# 経済産業省

## 自在型継手付ガスコードの不具合について

2004年4月20日  
光陽産業株式会社

## 自在型継手付ガスコードの自主回収について

< 参考 1 > 対象製品の見分け方

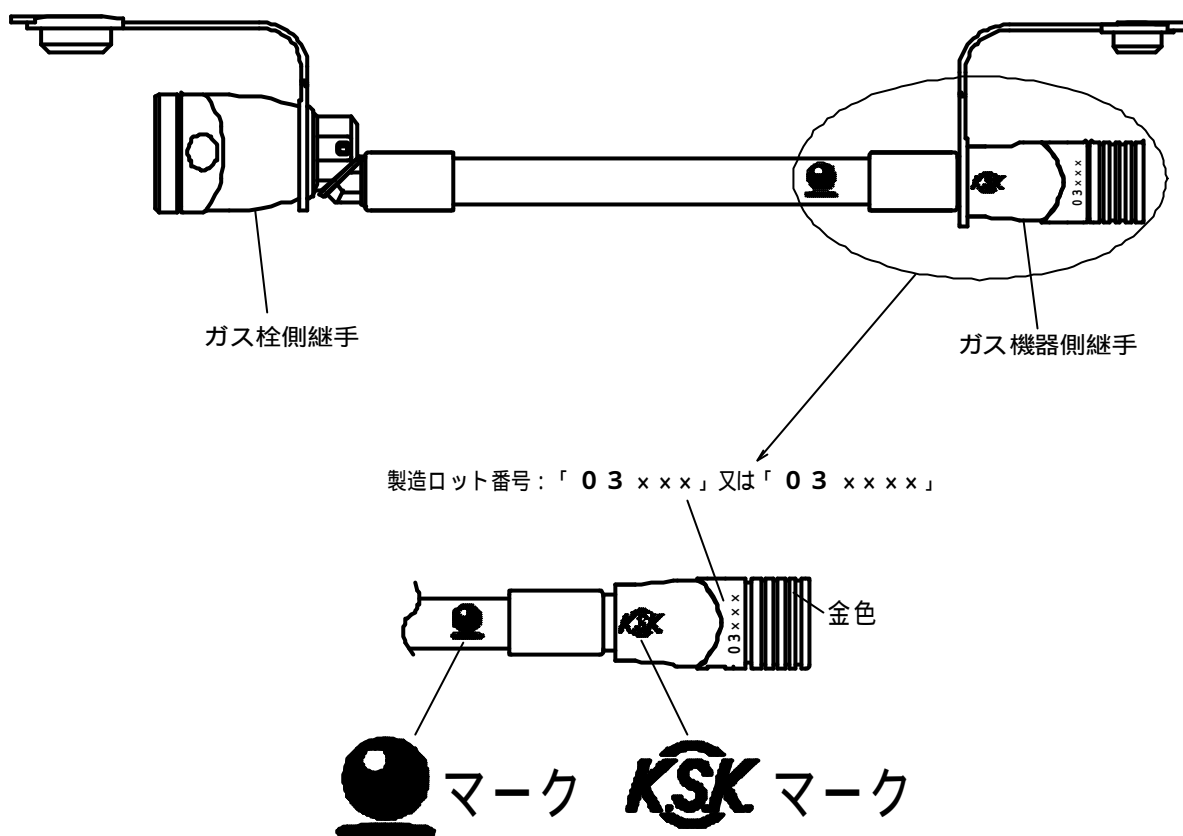
- ・ 継手部には、 マークがあります。
- ・ ホース本体部には、 マークがあります。
- ・ 製造ロットは「03」で始まるものです。
